Consiglio Superiore dei Lavori Pubblici
Sezione Seconda

Adunanza del 20 febbraio 2023
N. del Protocollo 66/2022

OGGETTO: Affare n. 66/2022. Porto di Livorno - Adeguamento Tecnico Funzionale relativo all'ampliamento della piattaforma di attracco della Calata Sgarallino

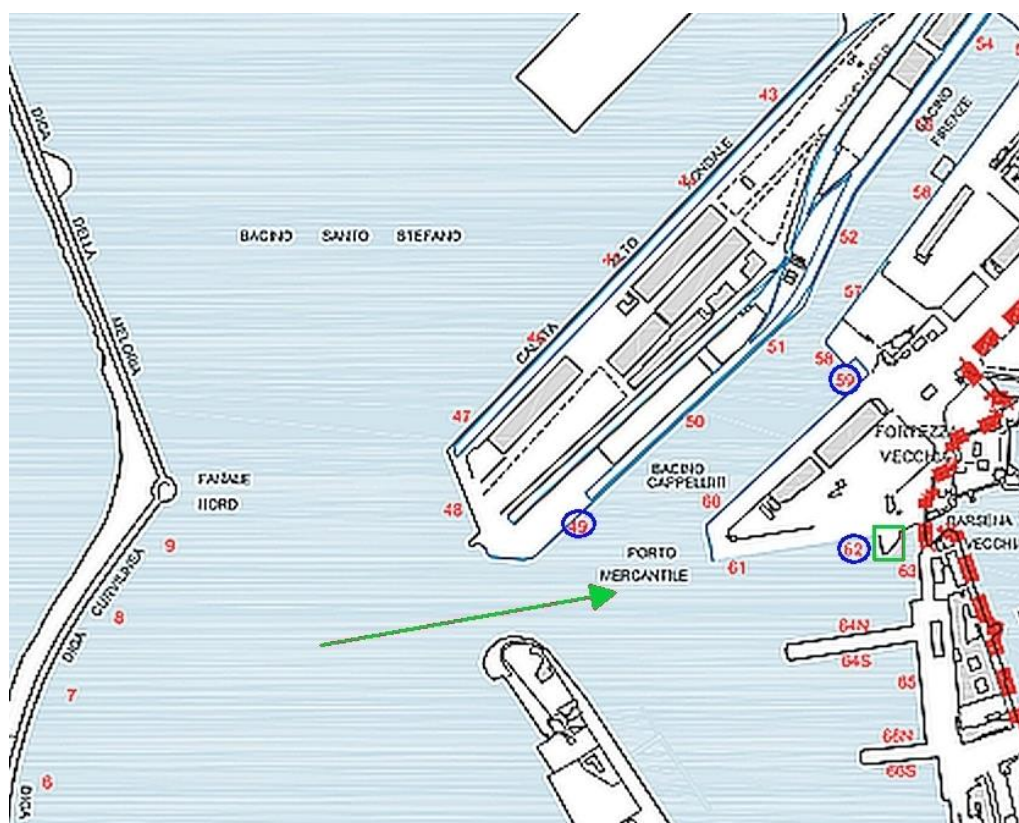
In seguito alla richiesta di integrazioni, sono stati trasmessi alcuni documenti ed in particolare l'esito delle "Simulazioni di manovra Porto di Livorno – Calata Sgarallino" effettuate dal Cetena che hanno così sintetizzato il risultato: "Le simulazioni svolte sulle unità Ro-Pax hanno dimostrato la fattibilità delle manovre anche in caso di condizioni meteo severe. Durante le simulazioni, non sono emerse interferenze tra la modifica del dente di attracco della banchina 62 e le navi in manovra. La nave Ro-Pax 237m in ingombro presso la banchina 62 non genera criticità alle navi in partenza dalla banchina 59. Durante le manovre dell'unità Ro-Pax 237m, sono state rilevate distanze ridotte tra nave in manovra e ingombro presso la banchina 49."

Tuttavia, dalla relazione di sintesi delle prove effettuate presso il CETENA, è emersa la difficoltà, o anche pericolosità, della manovra della nave di progetto in ingresso e diretta per accostare alla banchina 59. Infatti, con vento da Libeccio di soli 20 kn, si è verificata (manovra M181) una manovra fallita. Va notato che la manovra in questione è stata eseguita in assenza di nave ormeggiata alla banchina 61-62; si ha ragione di ritenere che se essa fosse stata presente, ancora di più la nave in ingresso alla banchina 59 avrebbe lambito non solo la nave al 49, ma anche la prua della nave al 61-62.

Si fa presente che da precedenti studi a corredo del PRP di Livorno, risulta che il Libeccio (vento da SO) ha frequenza di apparizione pari al 14 %.

Pertanto, si ritiene che la Capitaneria di Porto di Livorno, organo competente per la sicurezza della navigazione, nella gestione degli accosti, dovrà valutare la opportunità che vi sia la nave in ormeggio al 49 quando si ha nave in ingresso diretta al 59.
